**『新規規制基準適合性審査の進捗状況について』  
～「津波評価方針に関する指摘事項（津波防護方針等）への回答」  
の審査会合（11月20日開催）について～**

(1) 前回の審査会合(9/21)での当社説明と指摘事項について

(2) 今回の審査会合(11/20)での当社説明【前回の指摘事項への回答】

貯蔵建屋の北側外壁面全体に作用する力

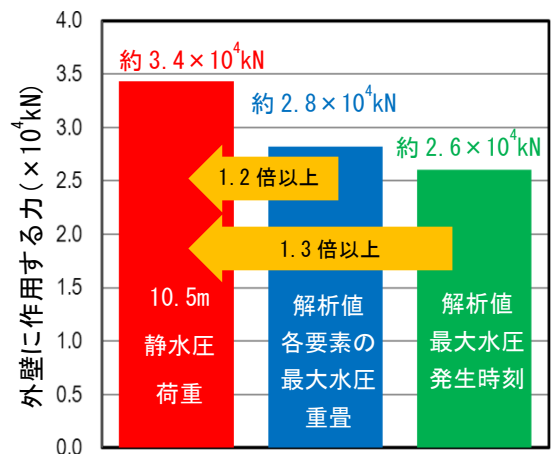
解析に用いているパラメータと考え方等の妥当性について定量的に説明すること、等。

「貯蔵建屋が受ける水圧が、水深係数 1.5 に基づく 10.5m の静水圧であることの妥当性を丁寧に整理して説明すること」の指摘がなされたため、継続して審議することとなりました。

① 津波解析結果に影響を与えうる要因を網羅的に抽出し、定量的な評価に基づき影響を考察

- (a) 地形による影響（土砂の採取等、人為的な改変に伴う影響）  
⇒仮想的な地形のような極端な場合でも、荷重増加は十数%程度であり、顕著な差異が生じていないことを確認
- (b) 構造物による影響（貯蔵建屋周囲の建屋の有無による影響）  
⇒遡上波の最初の到達挙動には差異が生じるが、浸水が進むに伴い差異は小さくなり、最大水圧発生時はほぼ同様の水位分布を示すことを確認
- (c) 物性値による影響（堆積物(土砂等)の浮遊による海水密度変化の影響）  
⇒海水密度の増加による荷重増加は、海水流入量の減少による荷重減少を完全に無視しても数%程度と小さく、顕著な差異は生じない
- (d) 解析手法による影響（格子間隔、乱流モデルの考慮）  
⇒格子間隔による荷重への影響は数%程度であり、乱流モデルについては現行の解析条件(乱流モデルを考慮しない)が水圧の観点から保守的

- (a) 10.5m 静水圧荷重は、解析値に対し 1.2~1.3 倍以上の余裕を有している
- (b) 影響の大きい要因(地形変化に極端な仮定をした場合)でも、解析値の持つ余裕の範囲  
⇒解析の不確かさを考慮しても水圧荷重設定(10.5m 静水圧荷重)が概ね妥当であることを確認
